Mission régionale d'autorité environnementale

**Avis délibéré de la mission régionale d'autorité environnementale  
sur le projet de Création de la zone d'aménagement concerté  
(ZAC) Saint-Jacques Nord à Clermont-Ferrand (63), porté par la  
Société publique locale Clermont Auvergne pour le compte de  
Clermont Auvergne Métropole**

**Avis n° 2022-ARA-AP-1389**

**Avis délibéré le 5 septembre 2022**

Figure 4: topographie du secteur et vues depuis le quartier (source : dossier)

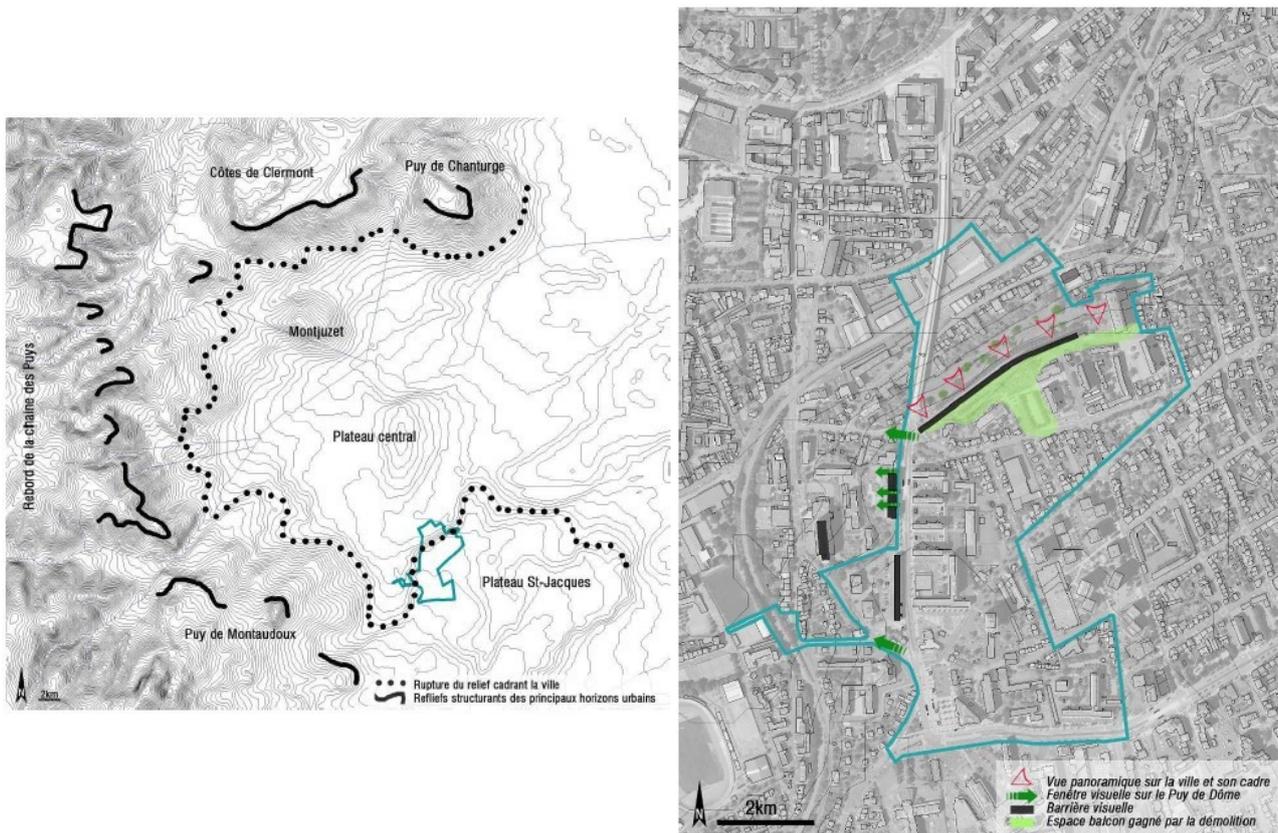
L'étude souligne à juste titre que la suppression des grands ensembles (Grande Muraille et Allée des Dômes) sur le rebord nord du plateau permettront une meilleure lecture de la topographie urbaine (« *lisibilité du relief à l'arrière du bâtiment et opportunité de révéler la structure de la coulée de lave* » : p.74), un décroisement du quartier et sa reconnection visuelle aux quartiers limitrophes (dont le centre-ville), ainsi qu'une ouverture sur le grand paysage (chaîne des Puys au nord-ouest, notamment).

**L'Autorité environnementale recommande que les analyses paysagères soient illustrées par des photomontages localisés des aménagements prévus afin que la qualité paysagère du projet puisse être effectivement évaluée.**
